SERVICE INFO – INA 0163

שיפור אשר בוצע לבית משאבת המים (האוזינג)

יצרן הרכב:	פורד
דגמים:	C-Max, Fiesta, Focus, Mondeo, S-Max, Transit
מנועים:	1.8 TDCI
מק"ט:	538 0256 10

תמונה 2: נקודות בהן בוצע השיפור על משאבת המים

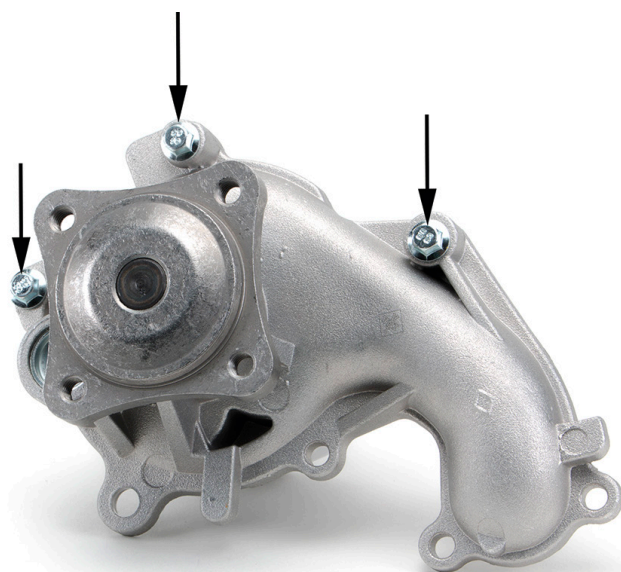
בית משאבת המים מק"ט - 538 0256 10 עודכן ובוצע בו שיפור מכני. כתוצאה מכך, הברגים (M6x37) אשר מסופקים באריזה חייבים להיות מותקנים בשלושת הנקודות המסומנות (תמונה 2).

הגדלתו של עובי גוף המשאבה בשלושת נקודות ההידוק מחייבת שימוש בברגים מהסוג הארוך יותר אשר מסופקים באריזה.
